Ny 132 kV kraftledning Krossberg- Harestad-Nordbø og ny Harestad og Nordbø transformatorstasjoner

Lnetts kommentarer til høringsuttalelser til søknad om
anleggskonsesjon

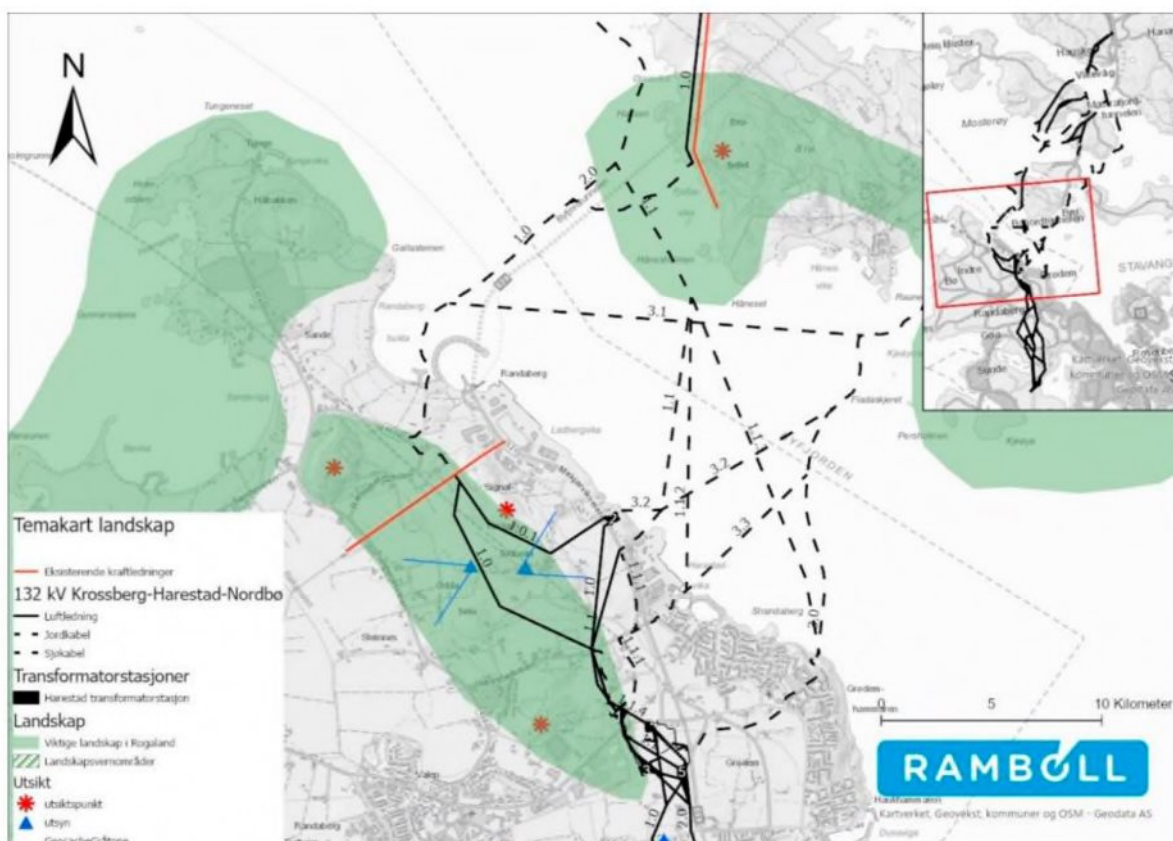
b. Trase 1.0 på dette kartet viser en trase som vil være svært synlig fra hele Randaberg, da den ligger på vestsiden av signalhaugen. (Se utsnitt over)

Figur 6-44 Landskapsverdier i tilknytning til utredningsområdet Harestad – Bru.

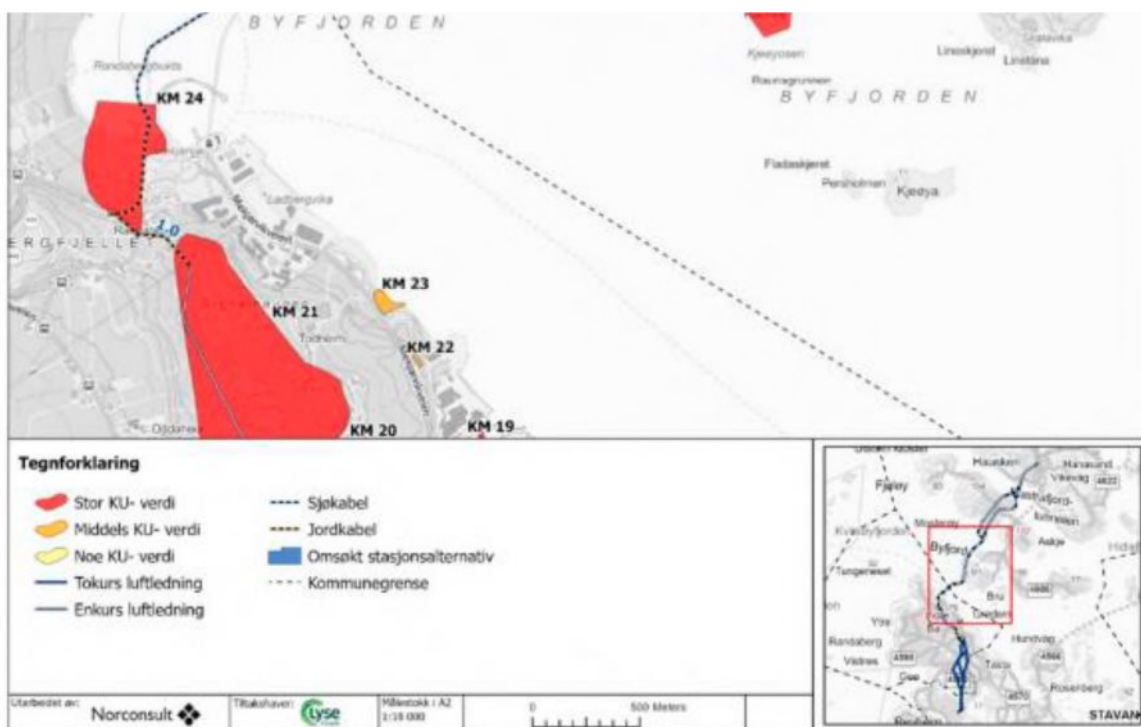
c. Dette er også synlig i fagrapport landskap, friluftsliv og reiseliv side 39. Utsnitt fra rapporten under.

d. NVE velger her en trase (omtalt som 1.0) på ovenstående kart som går direkte inn i regionale viktige grøntareal. Hvorvidt dette er vektet som negativt i konsekvensvurdering vites ikke, da det som tidligere sagt ikke er mulig å se hva som vurderes hvor.

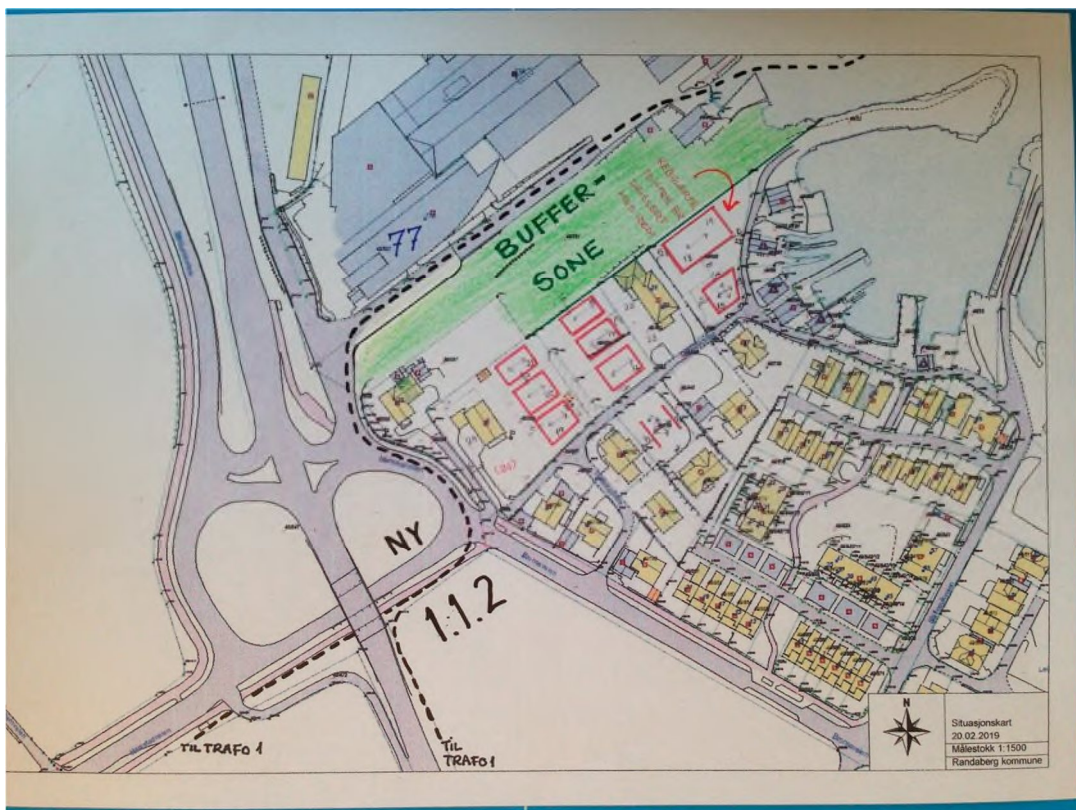
Trasé 1.1.2 som er foreslått i Harestadvika vil komme midt i et boligområde på 12 mål hvor det er regulert inn 24-25 boenheter. Veien er privat og hjemmelshavere er Bjørg Eskildsen, gnr. 49 bnr. 827 i øverste del og undertegnede Øyvin Eskildsen, gnr. 49 bnr. 826 mot sjøen. Vi er begge imot at veien brukes til jordkabel. Tidligere kart i melding har ikke vist at det i Harestadvika er regulert inn 10-12 fremtidige boliger. Se godkjent reguleringsplan under.

Trasé 1.1.2 i veien i Harestadvika vil være til hinder for fremtidig bebyggelse. Det vil være tidkrevende å legge jordkabel i veien siden det allerede ligger mye i veien fra før. Det vil dessuten vanskeliggjøre fremtidig bygging av 10-12 planlagte, godkjente boenheter. Veien er ca. 3 meter bred og det ligger allerede flere Lyse- og Telenor-fiberkabler, strømkabler, avløpsledninger for overflatevann og kloakkør som føres opp til offentlig kloakk. Disse rørene er gravd ned i flere omganger. Først ble det

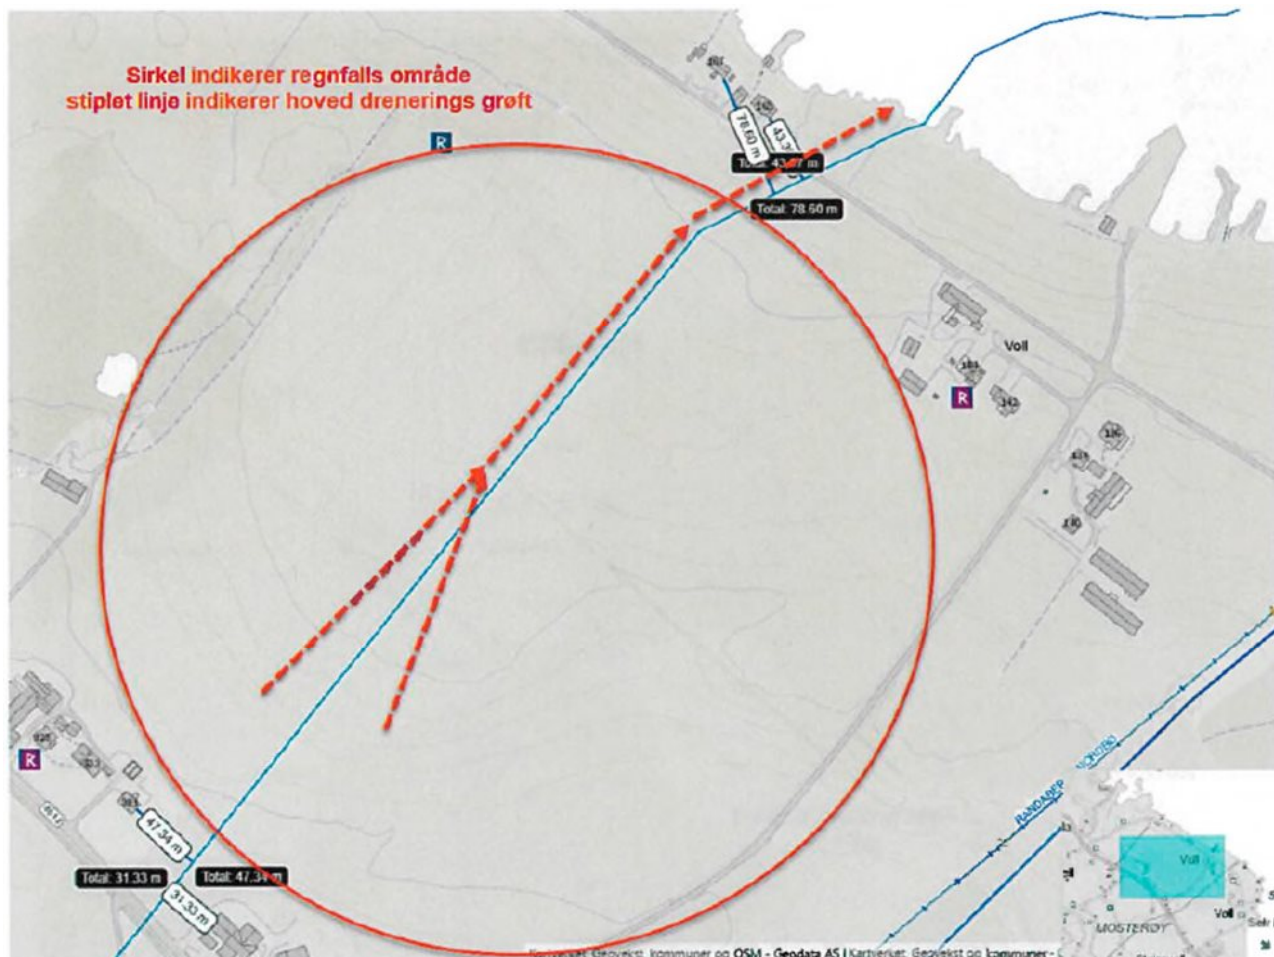
For de 3 gårdsbrukene så har vi et felles hoved drenering system som ble lagd av våres foreldre og besteforeldre. Dette ligger i umiddelbar nærhet av trase 1.0. Det er laget av betong rør og er snart modent for rehabilitering. Hvis trase 1.0 blir bygd så vil ikke vi som grunneiere ha mulighet til å rehabilitere dette selv. Det finnes selvsagt entreprenrer som kan gjøre jobben og spesielle sertifiserte gravemaskiner som kan brukes så nært kraftlinjene, problemet er at det ikke vil være økonomisk forsvarlig for oss som gardbrukere i dag å verken kjøpe utstyr eller leie entreprenør for en så stor jobb.

Hvis trase 1.0 blir bygd så bør LNETT AS erstatte dette hoveddrenerings anlegget med nytt anlegg, med lik eller lengre levetid som kraftledningene/mastene. NVE og LNETT AS er velkommen på befarung etter avtale hvis dette er ønskelig. Kart nedenfor viser estimert plassering av anlegget.

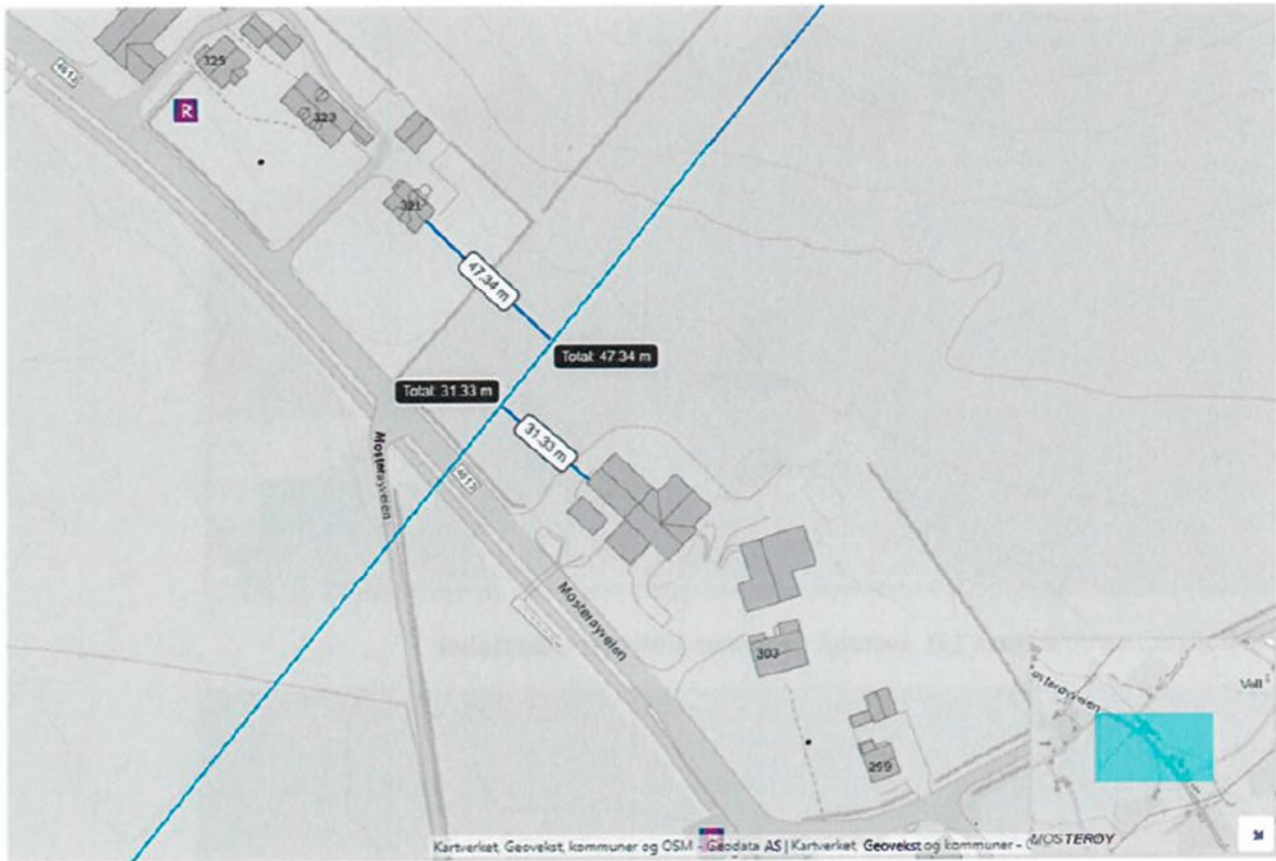
Som nevnt så er dette et veldig åpent landskap, det er flere visuelle verne objekter i umiddelbar nærhet. Et av disse er en bauta stein fra eldre tider som er plassert på gnr. brn. 249/3 (R merket ved siden av hus 325 på kart nedenfor).

Avstanden til bolig er også ca 47 meter til senter linje som betyr i praksis ca 45 meter fra næreste linje (249/3 hus 321). Avstand til driftsbygning på ca 30 meter er forsåvidt akseptabel men det vil i praksis si at det ikke er mulighet for utvidelse for større gårdsdrift som er en betydelig ulempe (249/1). Dette er et argument for at linjen ikke bør bygges her, det er for liten plass.

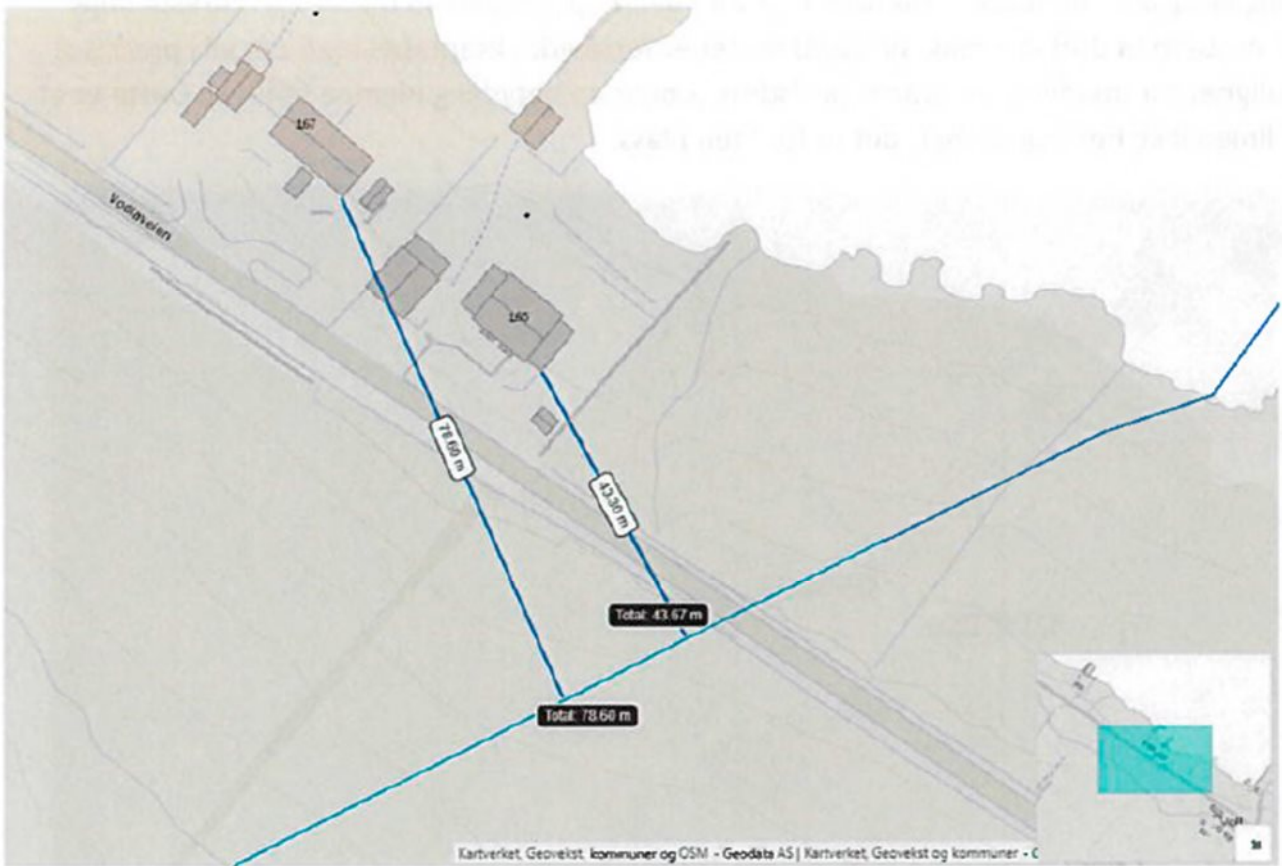
Igjen vist, planlagt linje er mindre enn 50 meter fra bolig. Dette er for kort til å bli akseptert synes vi.

Her er vi også ikke fornøyd med masteplassing og plassering av ende mast før sjøkabel. Kanskje sjøkabel kan gå over til jordkabel og fjerne nederste mast, og se på justering av plassering av ende mast.

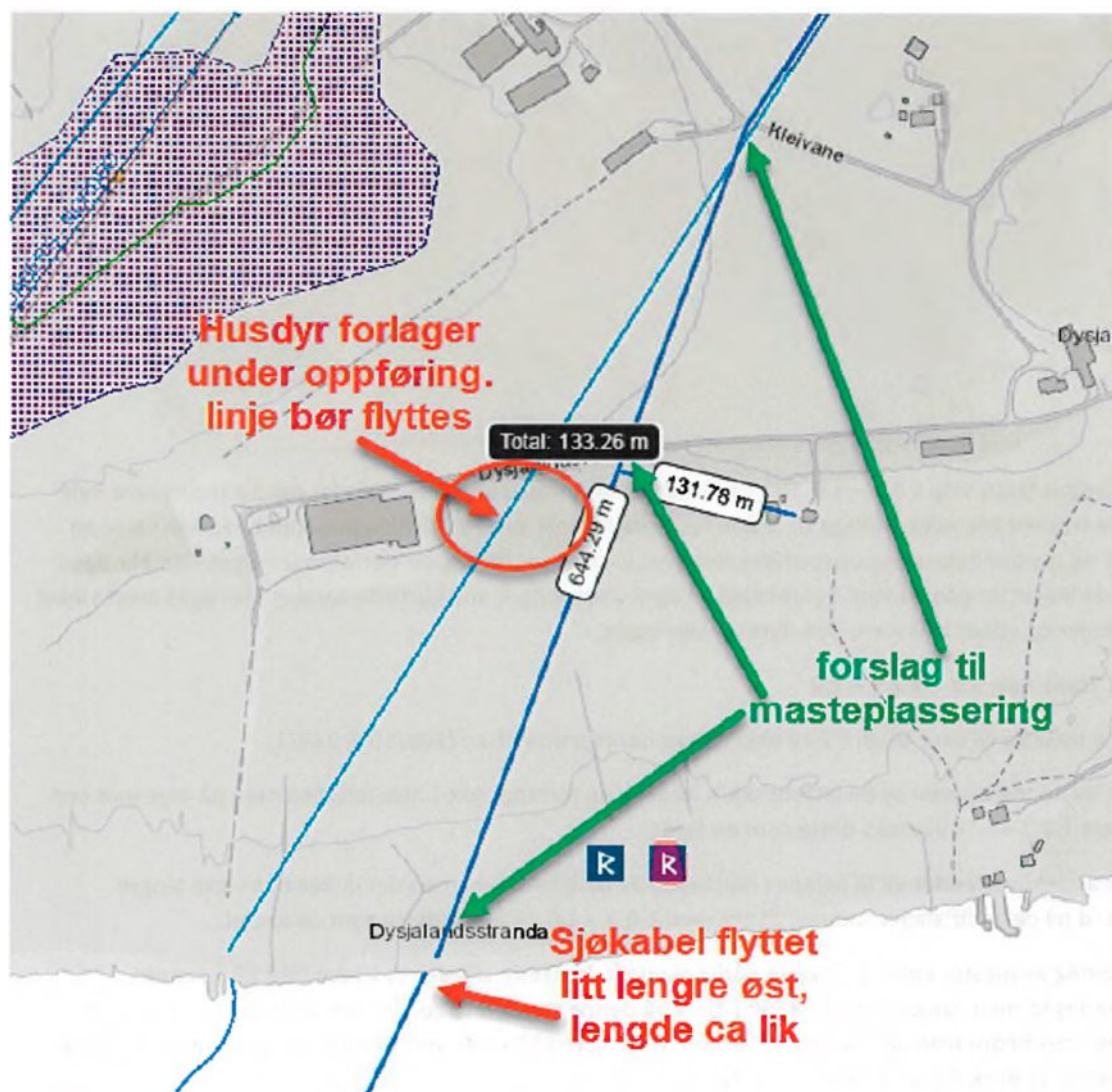
Plassering av master virker til å være dårlig planlagt. I enkelte tilfeller så vil det ikke gå å justere plasseringen men valgene LNETT AS har gjort på denne traseen virker lite gjennomtenkt. Flere punkter kunne vært bedre planlagt på denne traseen. NVE og LNETT AS er velkommen på befaring etter avtale hvis dette er ønskelig for å finne bedre løsninger.

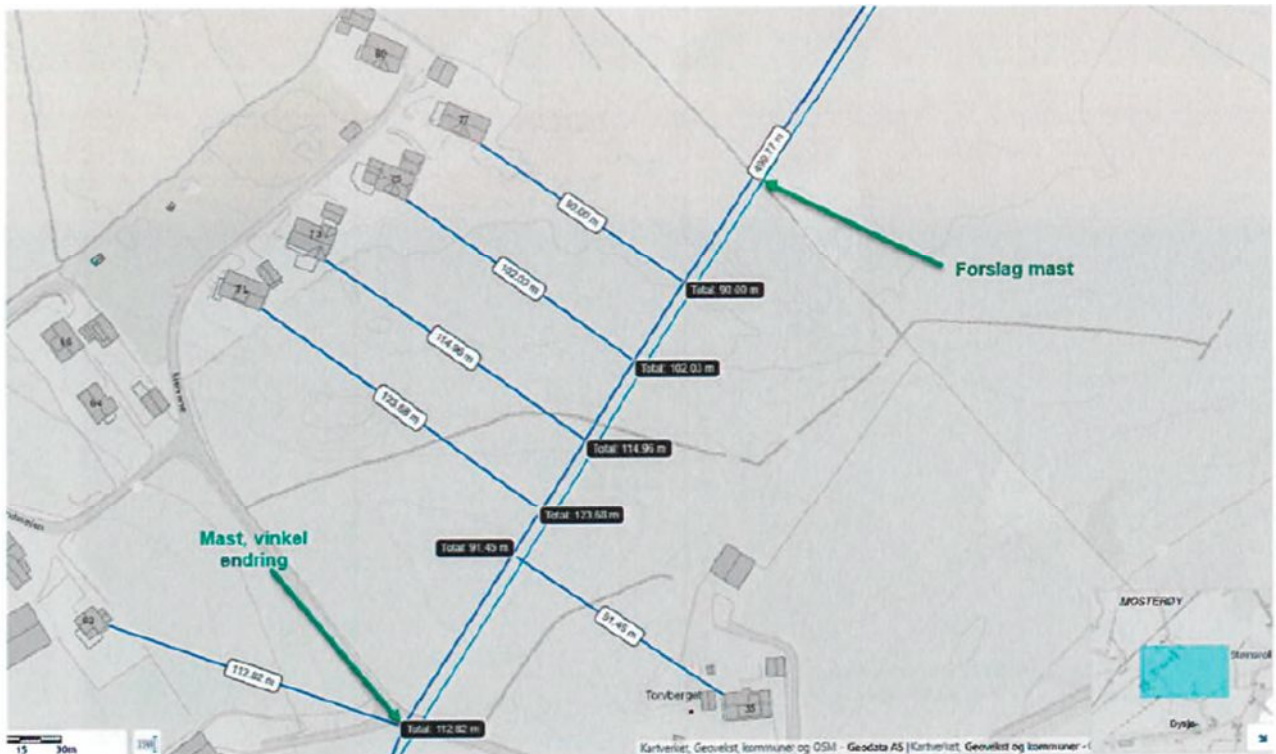
På Døskeland er det et nytt husdyrforlager under oppføring. Linjen bør derfor flyttes litt lengre øst inn på Dysjalsstranda, lengde til næreste hus vil være over 100 meter og deler av linjen vil bli skjult i liten skog. 3 foreslåtte master på denne strekningen.

Ved Kleivane bør stolper plasseres slik de har minst fottavtrykk, nær vei og steingard. Det vil være en vinkel endring nødvendig her. En del boliger i dette området. Næreste bolig er ca 90 meter fra linje.

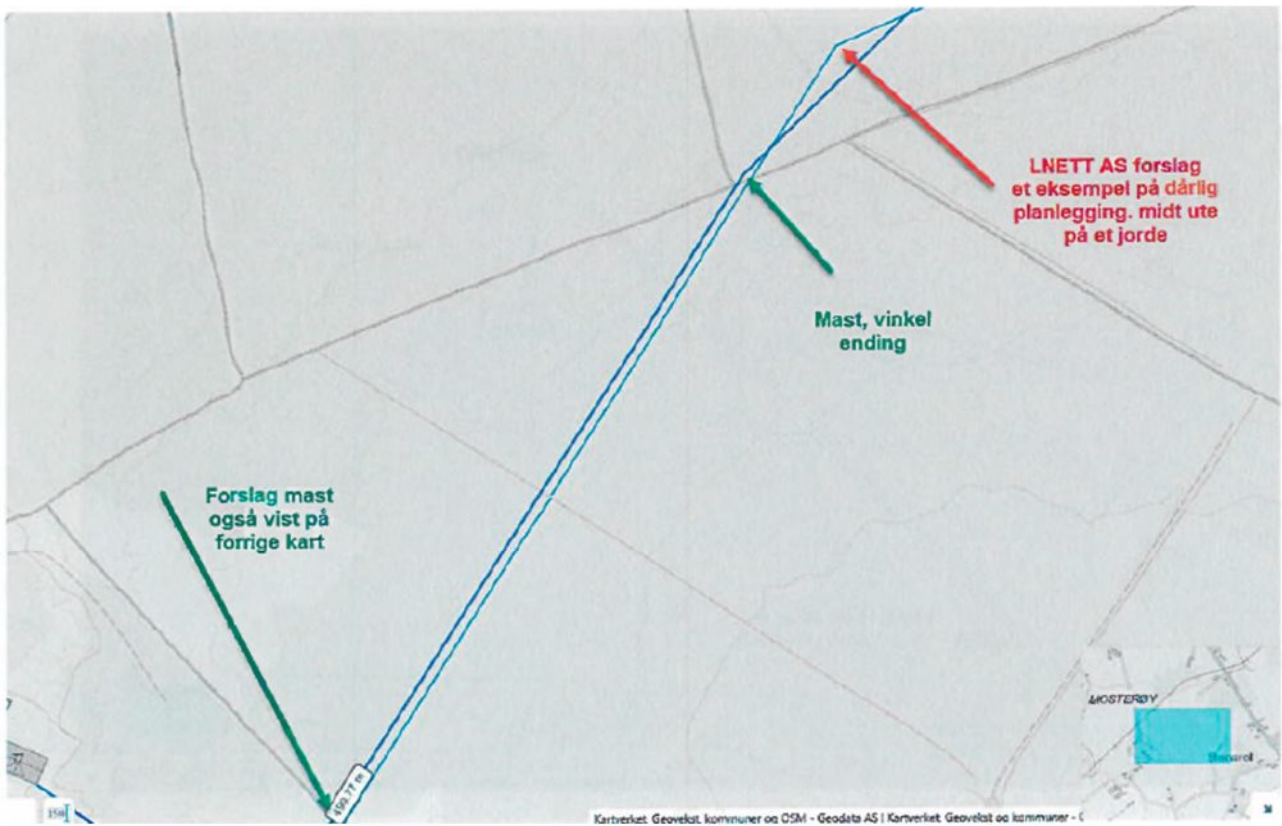
Nedenfor viser hvor dårlig LNETT AS har planlagt masteplassering i rødt og nye forslag i grønt.
